Forum mondial de l'harmonisation des Règlements concernant les véhicules

Groupe de travail des véhicules automatisés/autonomes et connectés

Proposition d'amendements au Règlement ONU n° 90 (Pièces de rechange pour systèmes de freinage)

Communication de l'expert de l'Italie*

Figure 1

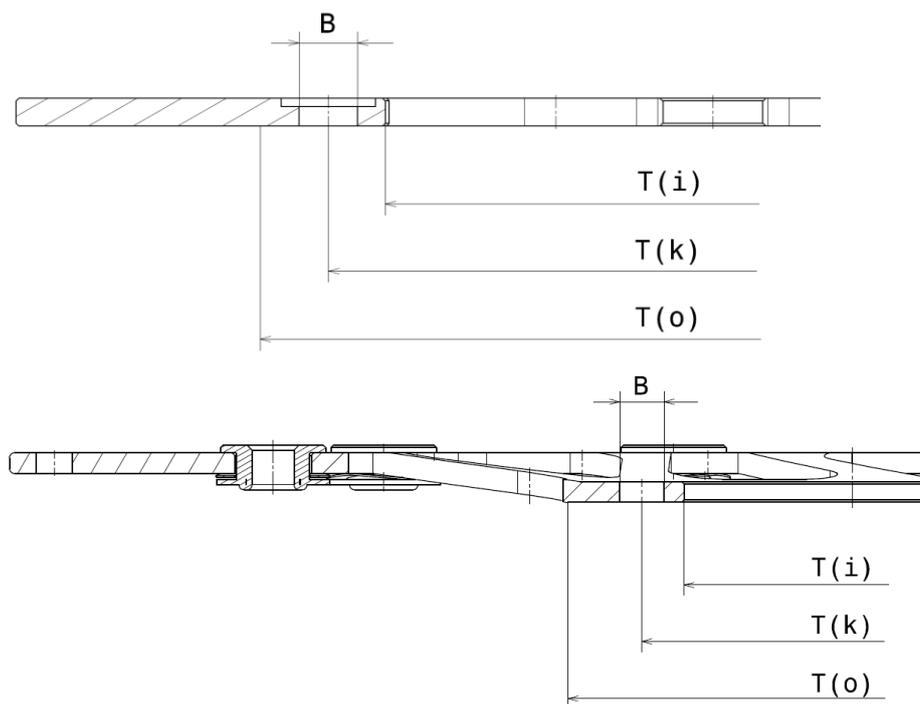
« 1.5 Définition du terme “face de montage du bol”

Par “face de montage du bol”, on entend la surface d’un disque de frein qui entre en contact avec le moyeu.

La surface de montage est calculée entre le diamètre intérieur $T(i)$ du disque et le diamètre $T(o)$, qui correspond au diamètre maximal de la zone soumise à des restrictions de planéité comme indiqué sur le schéma du disque (voir figure 1).

En l’absence de schéma, le diamètre $T(o)$ est défini comme suit :

$$T(o) = T(k) + B + 10 \text{ mm}$$
